Kunnskapsbyen – Ny ungdomsskole Kjeller

Områdestabilitetsvurdering

Uavhengig kontroll geoteknikk

Kontroll iht. NVE veileder 1/2019

Bilde 2.2 Aktsomhetskart for kvikkleireskred på grunnlag av terreng og løsmasser. Planområdet (rød ellipse) ligger delvis innenfor aktsomhetsområde. Kilde: referanse [1].

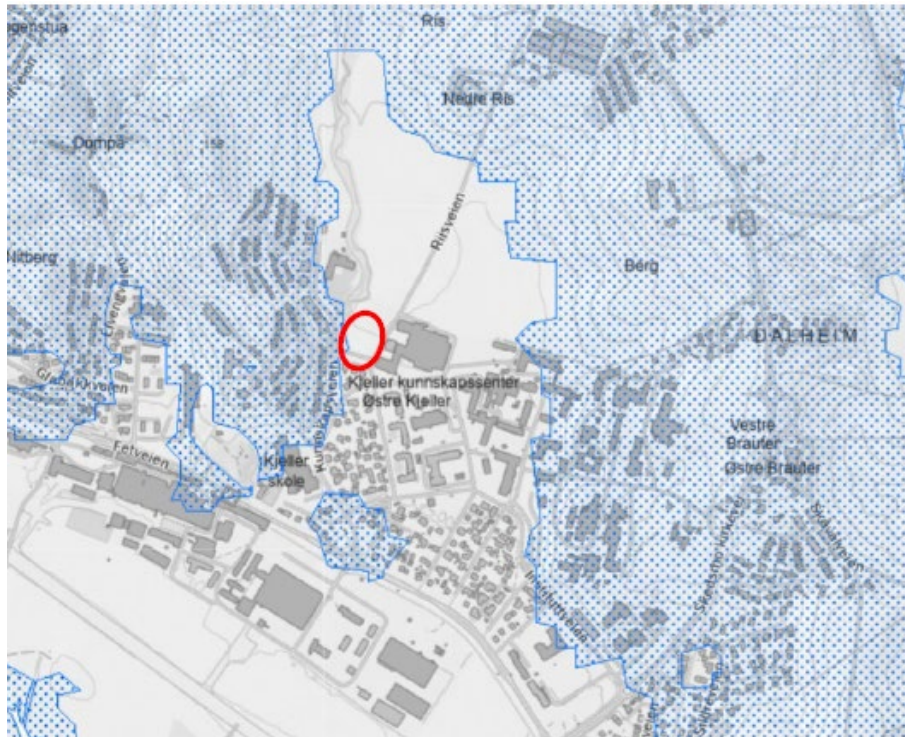
I april 2024 lanserte NVE et oppdatert aktsomhetskart for kvikkleireskred som bygger på «aktsomhet marin leire», og tar i tillegg hensyn til terrengkriteriene beskrevet i NVE-veilederen 1/2019 (steg 2 og 3). Dette innebærer at flate områder langt fra skråninger er fjernet fra kartet. Større deler av planområdet er utenfor aktsomhetsområder for kvikkleireskred, men en liten del i sør-vestlig hjørne av eksisterende parkeringsplass er innenfor aktsomhetsområder for kvikkleireskred, se bilde 2.2. Det er derfor nødvendig med videre vurdering iht. prosedyren i NVE-veileder 1/2019.

Bilde 2.3 Topografisk kart med lokasjon av snitt til høydeprofil. Utklipp fra hoydedata.no. Kilde: referanse [1].

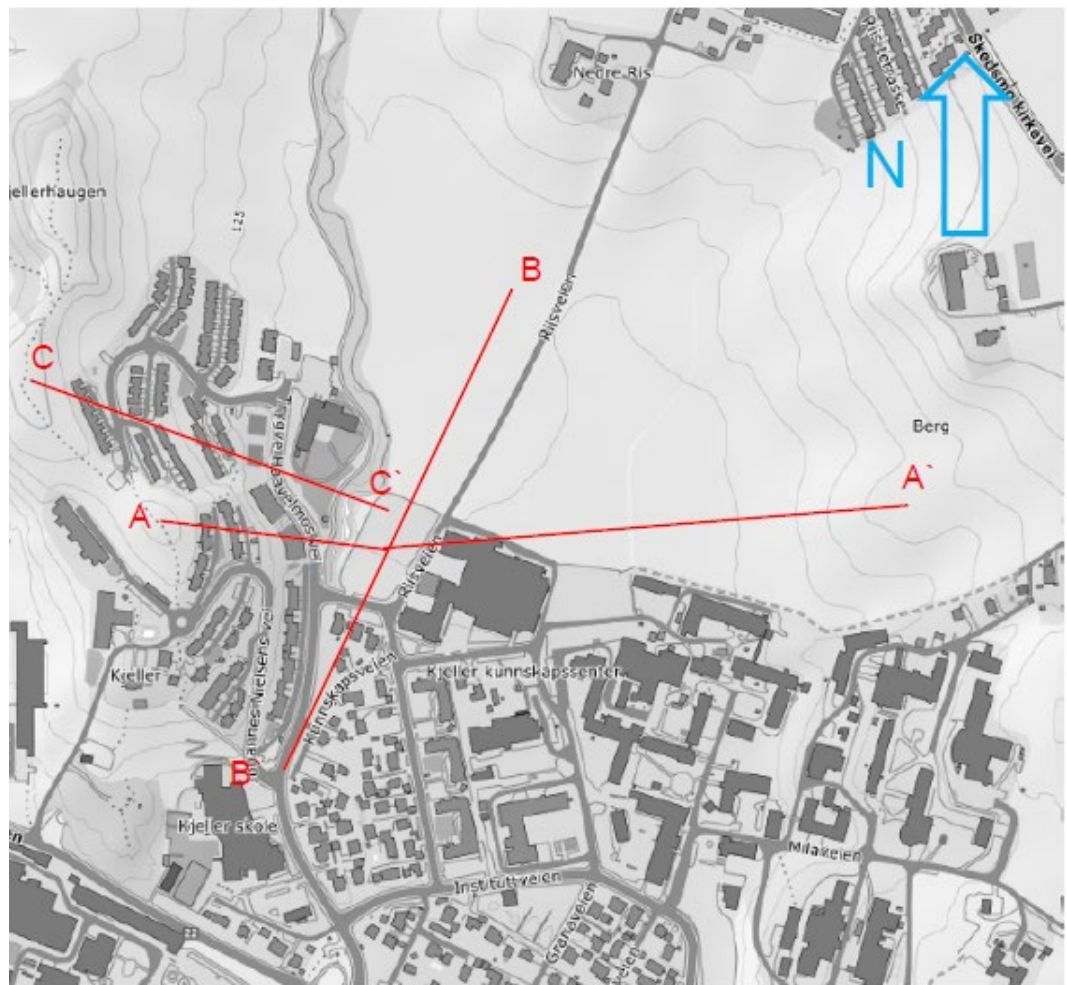
COWI AS har identifisert tre skråninger, se bilde 2.3. Bratteste skråningen har en helning på 1:4,5, vist i snitt A-A'. I dette snittet fremtrer det også en skråning med helning på 1:9,8. Skråning vist i snitt C-C' har helning på 1:7,6. Skråning vist i snitt B-B' har derimot helning på omtrent 1:100. Avgrensingene viser at de identifiserte skråningene i snitt A-A' og C-C' er kritiske ettersom de har en helning brattere enn 1:15 og høydeforskjell som er større enn 5 m. Bilde 2.4 og 2.5 viser høydeprofiler av snitt A-A' og C-C'. Bilde 2.6 viser potensielle løснеområder ved høyder vest for planområdet, med snitt A-A' og C-C' som grunnlag. Bilde 2.7 viser tilsvarende potensielt utløpsområde. Planlagt tiltak ligger innenfor potensielt utløpsområde for kvikkleireskred. VSO Consulting er enig i denne vurderingen.

Bilde 2.8 Berg i dagen, lokalisert på befaring. Kilde: referanse [1].

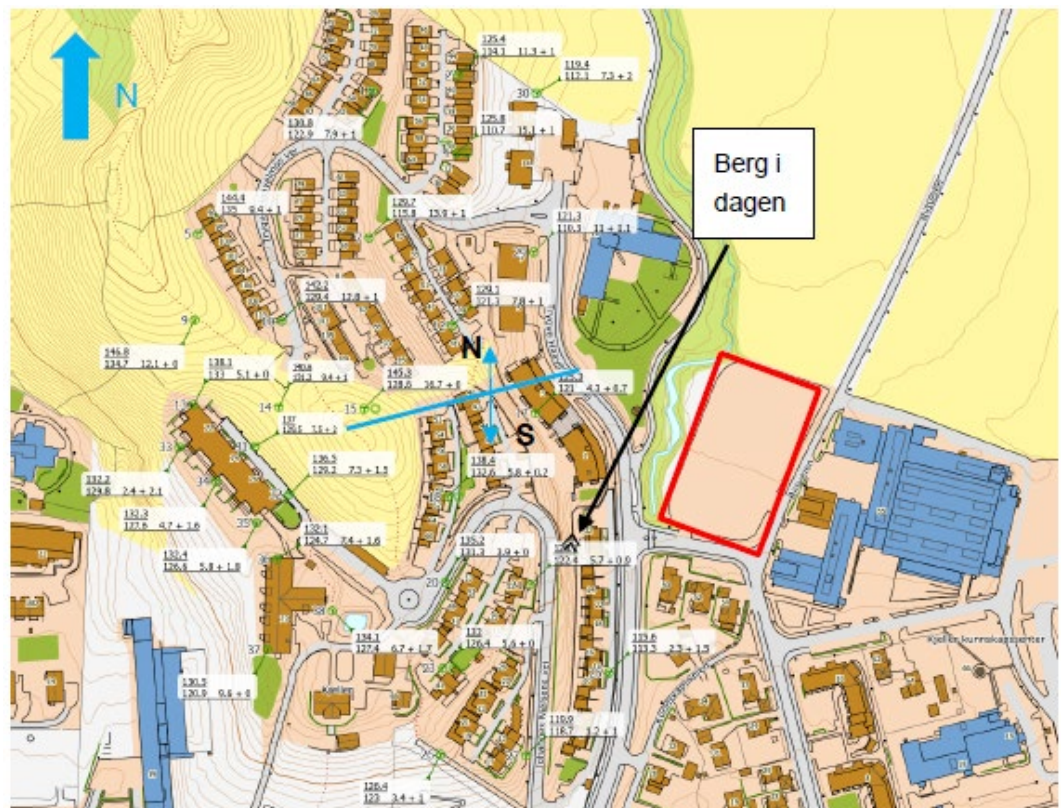
Den 10.12.2024 ble det utført en befaring av geoteknikere. Det ble lokalisert berg i dagen, se bilde 2.8. Det eksisterte ingen synlige pågående erosjoner av elv/bekk.

Bilde 2.9 Oversikt over planområdets nærmeste eksisterende grunnundersøkelser. Kilde: referanse [1].

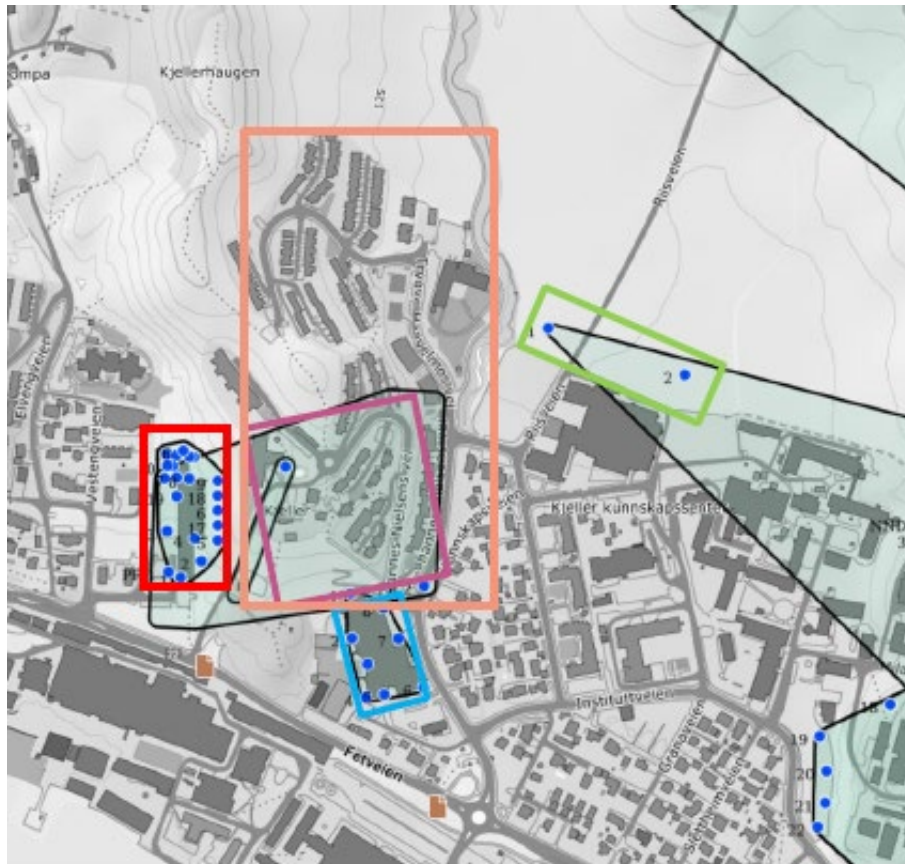
COWI har funnet fem ulike grunnundersøkelser i planområdet, se bilde 2.9. Undersøkelsene viser ingen indikasjon til lag med kvikk/sensitiv leire. Tilgjengelige undersøkelser anses som tilstrekkelig for å kunne konkludere at det ikke eksisterer sprøbruddmateriale i området, og at det ikke er behov for videre utredning av områdeskredfare i henhold til NVE veilederen. VSO Consulting AS er enig i denne vurderingen.
